1. Tektur vom 30.11.2015 zu den Planfeststellungsunterlagen

FESTSTELLUNGSENTWURF

Unterlage / Blatt-Nr.: 5.1 / 3
Lageplan 495+800 - 498+000
Maßstab: 1 : 2000

A3 Nürnberg - Passau
6-streifiger Ausbau von AK Regensburg bis AS Rosenhof
Betr.-km 491,640 bis 506,300

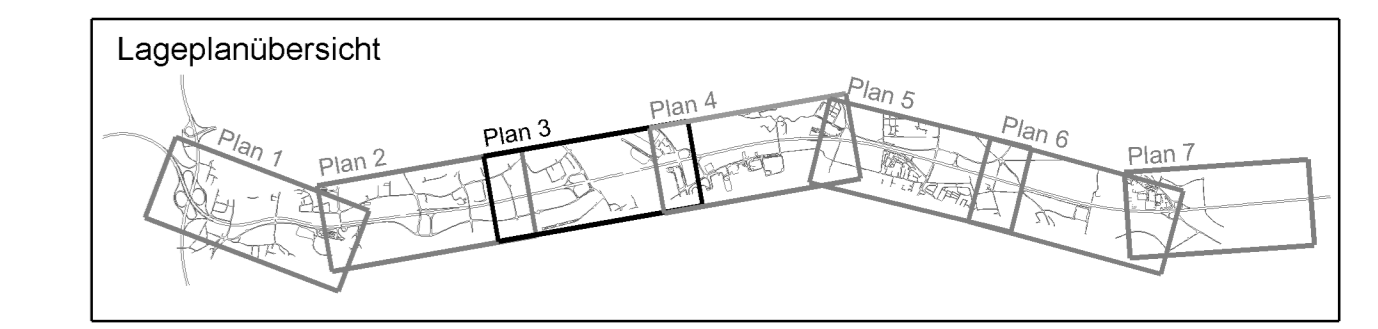
Nr.	Änderung gegenüber der Planung vom 01.08.2014	bearbeitet	gezeichnet	geprüft	Datum	Zeichen
1	Lärmschutzeinlagen von Bau-km 495+000 bis 496+000 (neue Variante)	R42	R42	R4	Nov. 2015	Hübner
2	FRB 3 bei Bau-km 497+000 (Trockenbecken)	R42	R42	R4	Nov. 2015	Hübner
3	BW 59 (Berichtigung der Abmessungen)	R42	R42	R4	Nov. 2015	Hübner
4	Lärmschutzwand auf BW 59 (Ergänzung vom 30.01.2017)	R42	R42	R4	Nov. 2015	Hübner
